15 de octubre de 2012

**EVALUACIÓN DE FACILIDADES PARA PROYECTOS**

**AEE# : 03-6-547 CARGA : 5 KVA**  
**ASUNTO : VILLA MI TERRUÑO**  
**CARR. 250 BO. PLAYA SARDINAS II**  
**SECTOR FULLADOZA**  
**CULEBRA, PR**  
**OGPe #2012-246291-REC-34560**

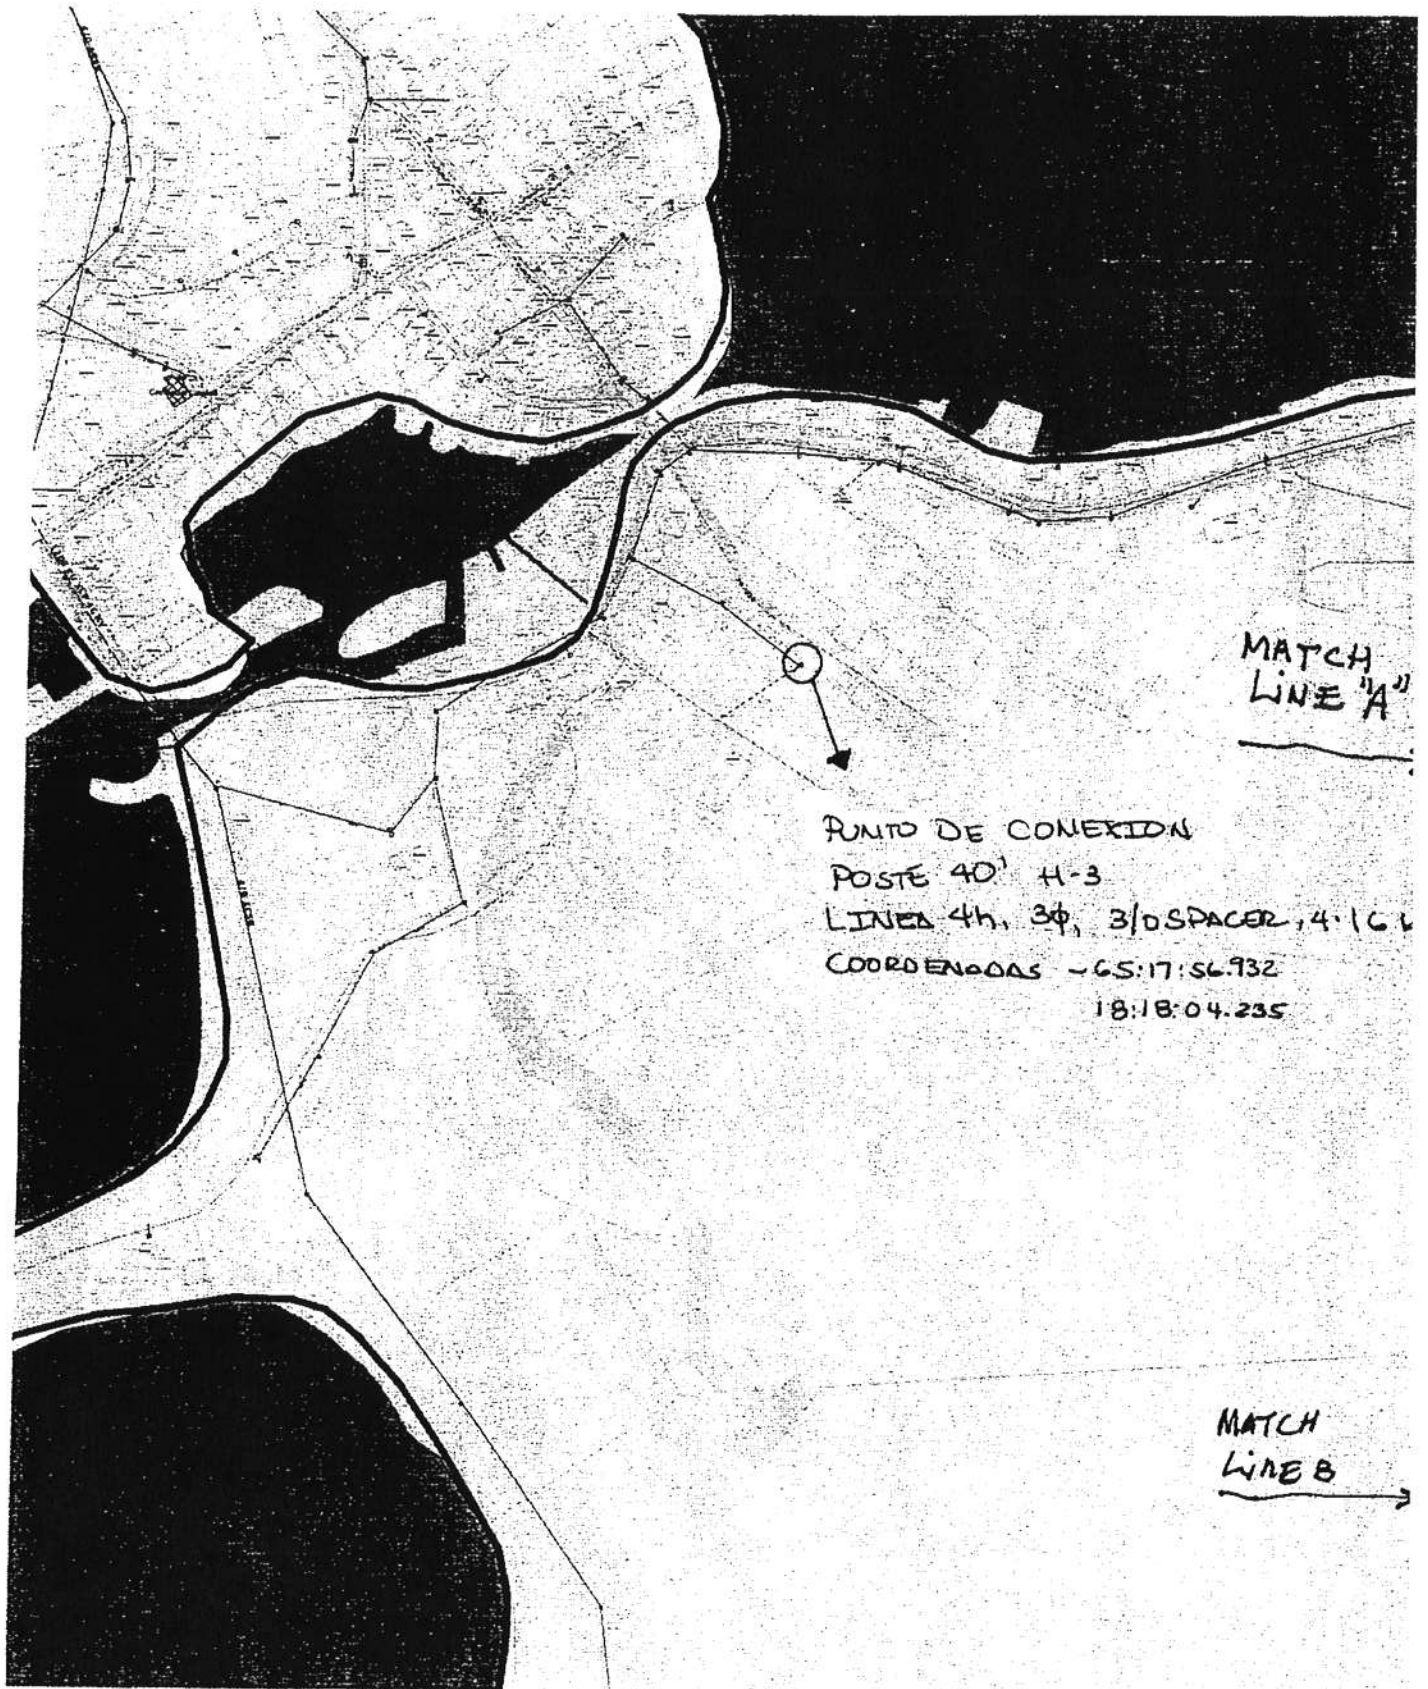
PUNTO DE CONEXION  
POSTE 40' H-3  
LINEA 4h, 3φ, 3/D SPACER, 4.16 kV  
COORDENADAS - 65:17:56.932  
18:18:04.235

PUNTO DE CONEXION  
POSTE 45' GALV  
(A REEMPLAZAR)  
LINEA 4N, 3φ, #4CU, 4.16146  
COORDENADAS -65° 17:36.219  
18° 18:03.957

1. En este sector existen líneas eléctricas trifásicas aéreas a un voltaje de 4.16 KV, conductores, calibre 1/0 de CU.
2. El voltaje de alimentación de su proyecto será a 4.16 KV.
3. Esta evaluación cancela y sustituye la del 31 de octubre de 2011 por cambio de número de OGPe y fecha.
4. El proyecto se conectará a los puntos de conexión indicados en el plano que se incluye. Coordinar detalles y costos de conexión con el Supervisor de Ingeniería de Distribución de Carolina.
5. Para servir este proyecto, la AEE reemplazará el poste galvanizado existente por un poste de hormigón de 45' SS en el punto de conexión uno (1), con cargos al dueño.

9. La aportación es por extensión de línea en conductor 4/0 CU. La AEE reemplazará, con cargos al dueño, varios tramos del alimentador soterrado. El cliente conectará internamente los dos (2) puntos de conexión y cumplirá con lo establecido en el Comunicado 12-01.
